Omdat ik niet mag inspreken bijgaand een korte reactie op de brief van Geurts die onze gestelde vragen zou moeten beantwoorden.

Punt 3 het profiel van de N280 algemeen en 3C in het bijzonder.

Trillingen

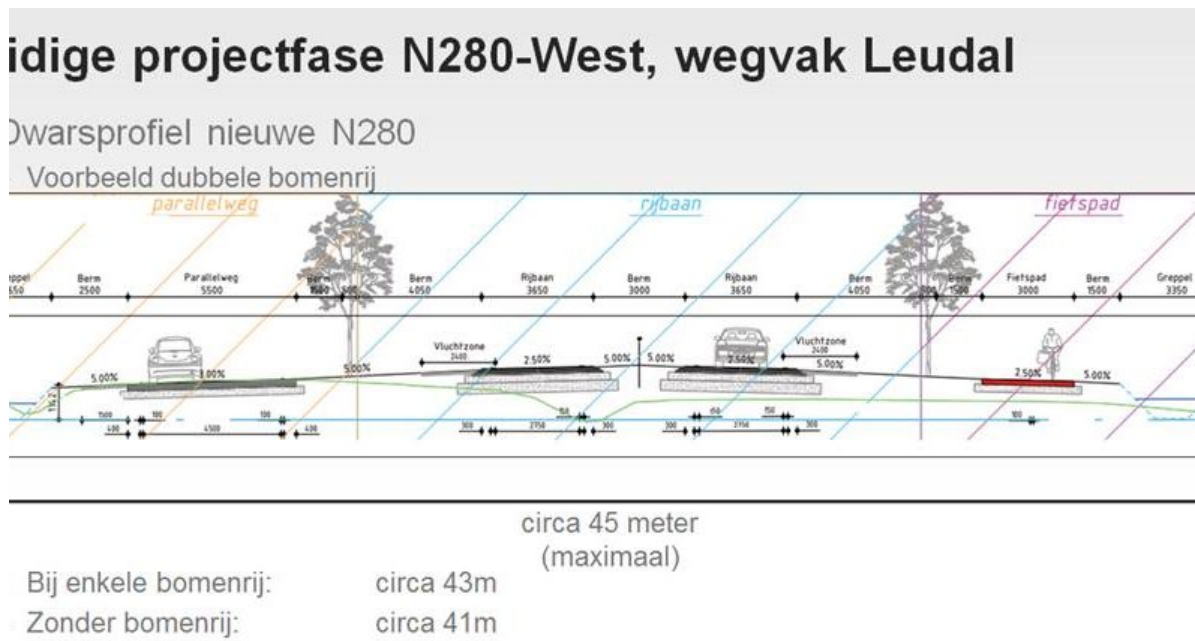
In de probleemstelling in het MER wordt ook gesproken over plaatselijk trillingshinder. Waar dat is wordt niet omschreven noch wordt aangegeven dat de alternatieven de vermeende trillingsproblematiek kunnen oplossen.

- De Commissie adviseert bij de verdere uitwerking van het MER aan te geven of, en zo ja, wat de effecten van trillingshinder zijn.
